Additif 43 : Règlement ONU n° 44

Révision 3 – Amendement 7

Complément 14 à la série 04 d'amendements – Date d'entrée en vigueur : 29 décembre 2018

Prescriptions uniformes relatives à l'homologation des dispositifs de retenue pour enfants à bord des véhicules à moteur (« Dispositifs de retenue pour enfants »)

Figures explicatives de la procédure de mesure

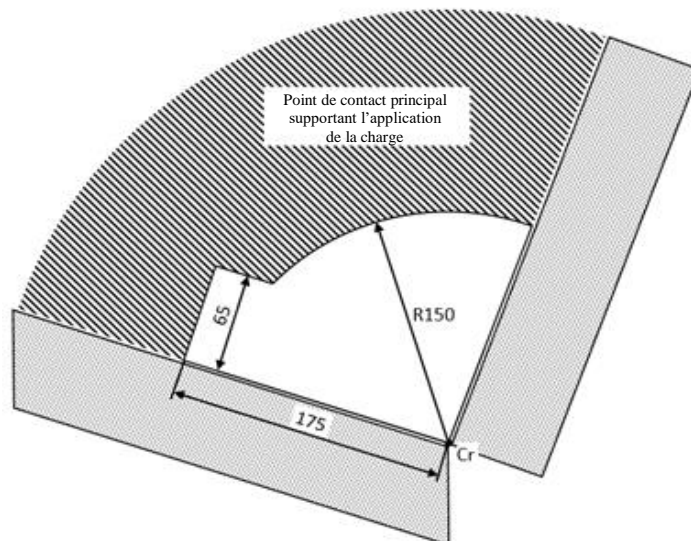
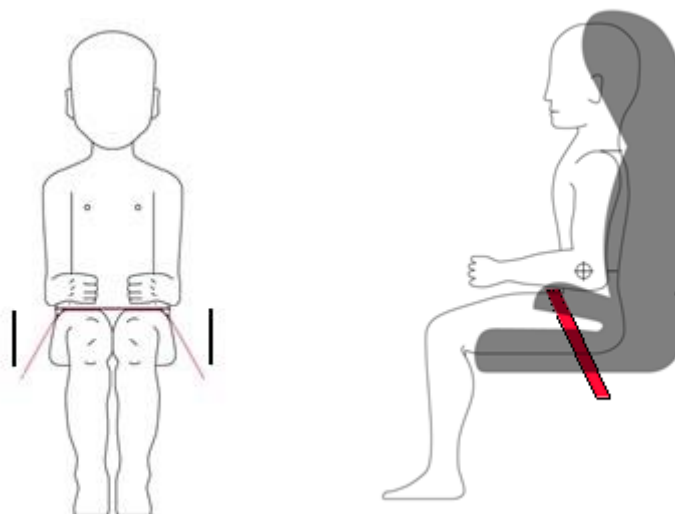
« 6.1.8 Les dispositifs de retenue pour enfants de classe intégrale qui relèvent de la catégorie "universel", à l'exception des dispositifs de retenue pour enfants ISOFIX, doivent avoir un point de contact principal qui supporte la charge entre ledit dispositif et la sangle de la ceinture de sécurité pour adultes. Ce point doit être situé sur un arc de cercle lui-même situé à au moins 150 mm de l'axe Cr, les mesures devant être effectuées lorsque le dispositif de retenue pour enfants, comme indiqué dans les figures ci-dessous, est placé sur le siège d'essai installé pour l'essai dynamique, conformément à l'annexe 21 du présent Règlement, sans mannequin.

Les dispositifs de retenue pour enfants de classe non intégrale qui relèvent de la catégorie "universel" doivent avoir un point de contact principal qui supporte la charge entre ledit dispositif et la sangle de la ceinture de sécurité pour adultes. Ce point doit être situé à au moins 65 mm à la verticale de l'assise du siège d'essai, sur un arc de cercle lui-même situé à au moins 150 mm de l'axe Cr, les mesures devant être effectuées lorsque le dispositif de retenue pour enfants, comme indiqué dans les figures ci-dessous, est placé sur le siège d'essai installé pour l'essai dynamique, conformément à l'annexe 21 du présent Règlement, sans mannequin.

On procède à la vérification des deux côtés du DRE ainsi que le long d'un plan longitudinal parallèle au plan médian du DRE.

Les sangles à trajet variable sont autorisées. S'il utilise ce type de sangles, le fabricant doit le préciser expressément dans le mode d'emploi, conformément au paragraphe 15. Le dispositif de retenue, lorsqu'il est soumis à l'essai au moyen de ce type de sangles, doit être conforme à toutes les dispositions du présent Règlement. »

Figures représentant l'enfant attaché

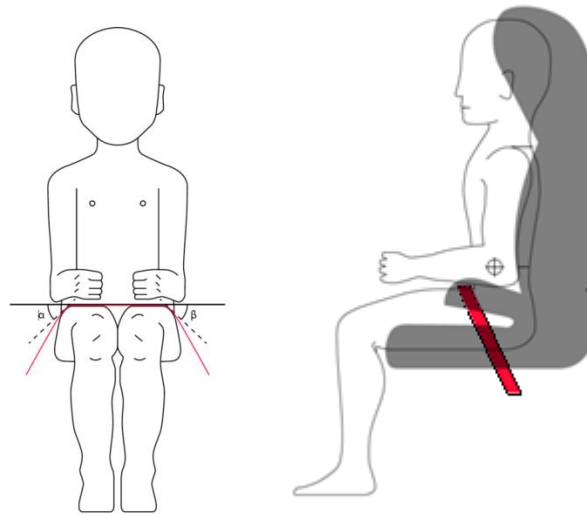
« 6.2.2 Tous les dispositifs de retenue comprenant une sangle abdominale doivent guider physiquement celle-ci des deux côtés de telle sorte que les forces transmises par cette sangle soient supportées par le bassin. L'ensemble ne doit pas soumettre à des forces excessives les parties vulnérables du corps de l'enfant (abdomen, entrejambe, etc.).

En cas d'utilisation de coussins d'appoint ou de sièges rehausseurs, la sangle abdominale de la ceinture de sécurité pour adulte doit être guidée par l'application d'une force égale sur chacun de ses côtés, de sorte que la charge transmise par cette sangle soit supportée par le bassin. Cette orientation de la charge doit s'effectuer dès que l'enfant est installé dans le siège ; la sangle abdominale doit passer au-dessus de la cuisse pour à peine toucher le pli formé au niveau du bassin. Les angles α et β entre la tangente selon laquelle la ceinture touche les cuisses et l'horizontale doivent être supérieurs à 10° .

« Figure 7

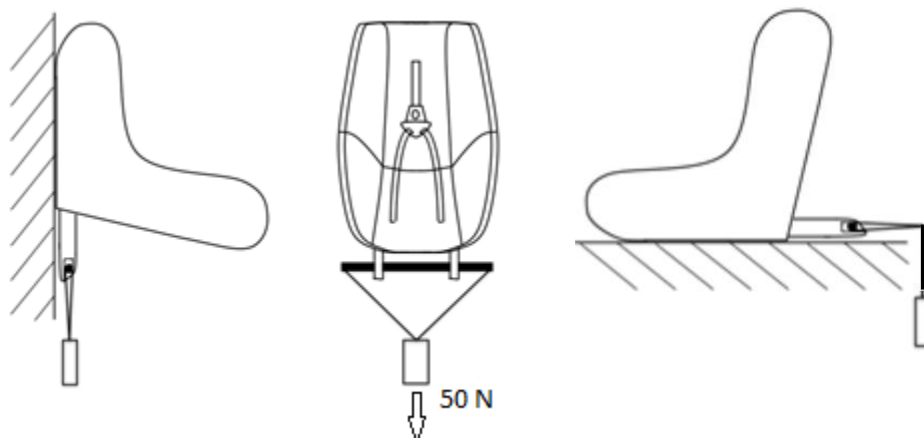
« 8.2.9 S'il comporte un bouton d'ouverture, le siège complet, ou le composant équipé d'attaches ISOFIX (embase ISOFIX, par exemple), est fixé rigidement sur une banquette d'essai de telle manière que les attaches ISOFIX soient alignées comme le montre la figure 7. Une tige de 6 mm de diamètre et de 350 mm de longueur doit être fixée aux attaches ISOFIX et une force de 5 ± 1 N doit être appliquée à ses extrémités. »

Figure 7, lire :
